**Avis délibéré de la mission régionale d'autorité
environnementale sur l'implantation d'un parc photovoltaïque au
sol porté par la société d'économie mixte Soleil sur la commune
de Nervieux (42)**

Avis n° 2023-ARA-AP-1609

Avis délibéré le 5 décembre 2023

Illustration 3: Tracé prévisionnel de raccordement. Source : étude d'impact.

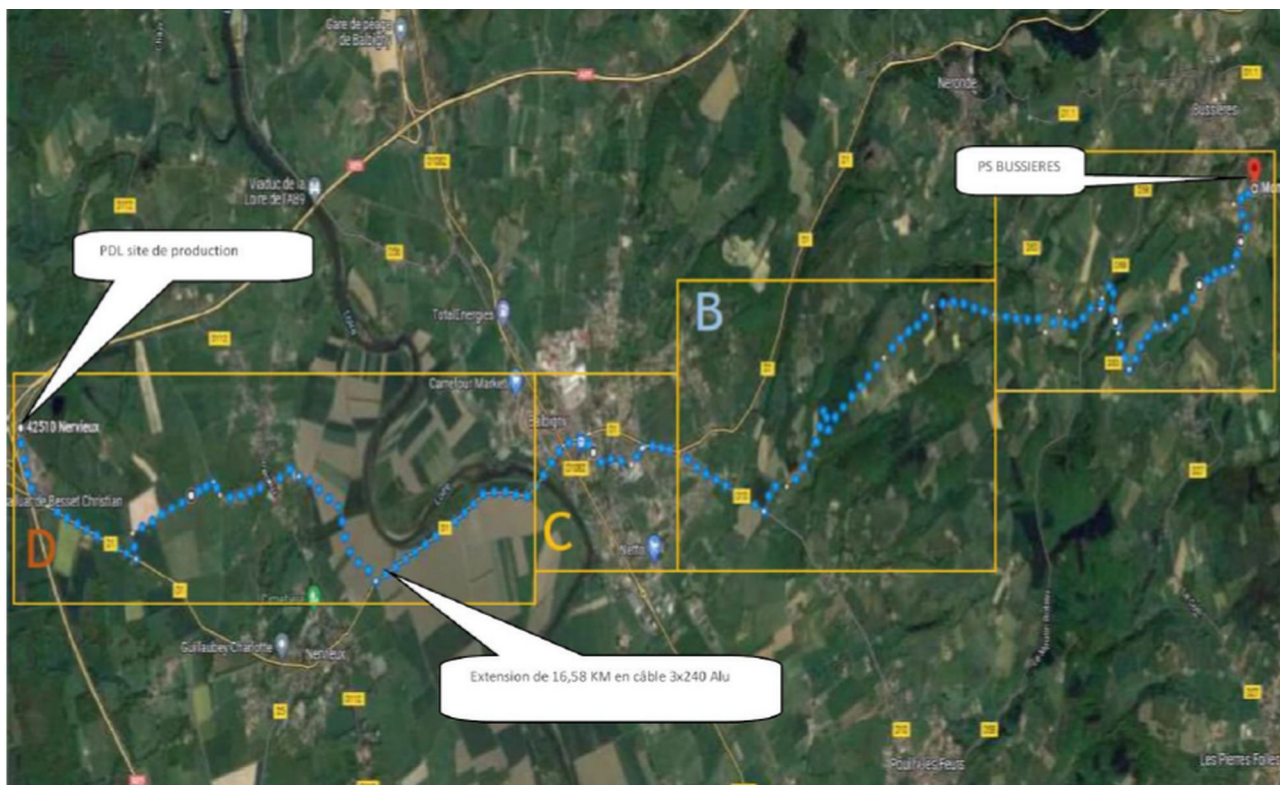
Le raccordement de la centrale photovoltaïque au réseau électrique national n'est pas décrit précisément, ni les travaux éventuels concernant le poste source. Ses incidences environnementales ne font pas l'objet d'une analyse approfondie, et la capacité réservée au titre du schéma régional de raccordement au réseau des énergies renouvelables (S3REnR) n'est pas mentionnée. Faisant partie du projet, ses caractéristiques et son tracé doivent être présentés et ses incidences évaluées de manière précise, ainsi que tous éventuels renforcements de poste de transformation et de lignes haute tension, même s'ils relèvent d'une autre maîtrise d'ouvrage et d'un calendrier différent. Ce n'est pas le cas dans le dossier fourni qui doit l'inclure dès ce stade.

L'Autorité environnementale recommande de décrire précisément et d'inclure explicitement dans le périmètre du projet et donc de l'étude d'impact, le raccordement au réseau électrique, fonctionnellement lié au parc photovoltaïque, et les éventuels renforcements du réseau électrique national, associés au projet, d'évaluer leurs incidences environnementales et de présenter les mesures prises pour les éviter, les réduire et si besoin les compenser.
